Informe Consolidado de Solicitud de Aclaraciones, Rectificaciones y/o Ampliaciones al Estudio de Impacto Ambiental del Proyecto "Desaladora de Coquimbo"

Nombre del Titular : Dirección General de Concesiones de Obras Públicas del Ministerio de Obras Públicas
Nombre del Representante Legal : Juan Manuel Sánchez Medioli
Dirección : Merced 753

El presente Informe Consolidado de Solicitud de Aclaraciones, Rectificaciones o Ampliaciones al Estudio de Impacto Ambiental del proyecto "Desaladora de Coquimbo", contiene las observaciones generadas en virtud de la revisión de la Adenda.

Figura 1 BNP determinado por Experto

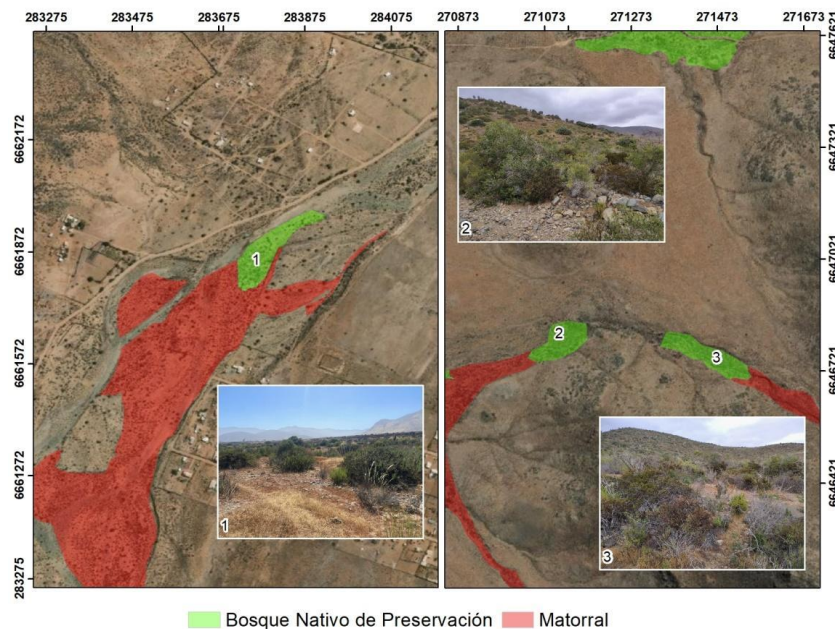
- d) Por otra parte, la delimitación de los bosques nativos de preservación presentes en la cuenca, conforme a la visita de terreno realizado por CONAF (noviembre de 2024), presentan diversos errores en las áreas, particularmente la asignación de bosque a zonas que corresponden a matorral. Por ejemplo, en la figura 1, se identifican tres parches clasificados como BNP por el experto, los cuales corresponden a una formación de tipo matorral, de acuerdo a lo observado en terreno, ya que la cobertura arbórea no alcanza el 10% mínimo requerido según lo establecido en el artículo 2, numeral 2 de la Ley N.º 20.283.

e) En consecuencia, se solicita actualizar el literal b) Resultados, considerando las observaciones realizadas al diseño de muestreo, así como los errores de delimitación del BNP señalados, acorde a lo observado en terreno.

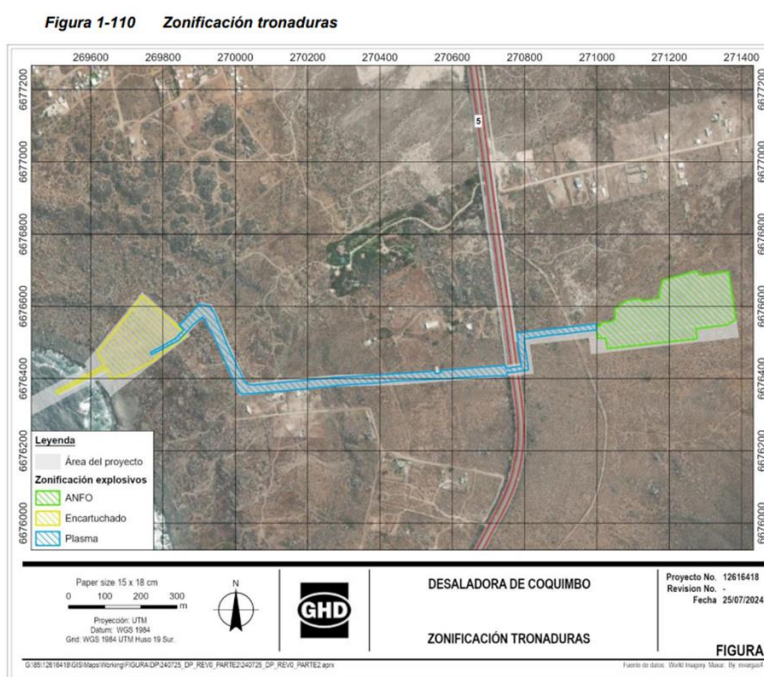
b) Adicionalmente, respecto de la distancia de alteración de hábitat definida por el titular, en el Capítulo 1 del EIA, "Descripción del Proyecto", se menciona en la Tabla 1-152, titulada “Acciones de acondicionamiento del terreno agrupadas por sector”, que como parte de los métodos constructivos se llevarán a cabo tronaduras, utilizando explosivos tipo ANFO en las áreas de la IF Desaladora y la Planta Desaladora (Figura 1-110: Zonificación de tronaduras). Cabe destacar que esta última área está ubicada a menos de 10 metros del bosque nativo de preservación.

El documento también menciona la implementación de medidas, como el “tapado de seguridad” y las “cortinas de burbujas de aire”, destinadas a garantizar que no se ocasionen voladuras de material significativo y que las proyecciones no superen los 30 metros de distancia. Sin embargo, estas medidas no aseguran que las voladuras de material generado por las tronaduras no afecten al bosque nativo de preservación, el cual se encuentra dentro del rango señalado y podría verse afectado por la alteración o destrucción de ejemplares de guayacán o especies acompañantes.
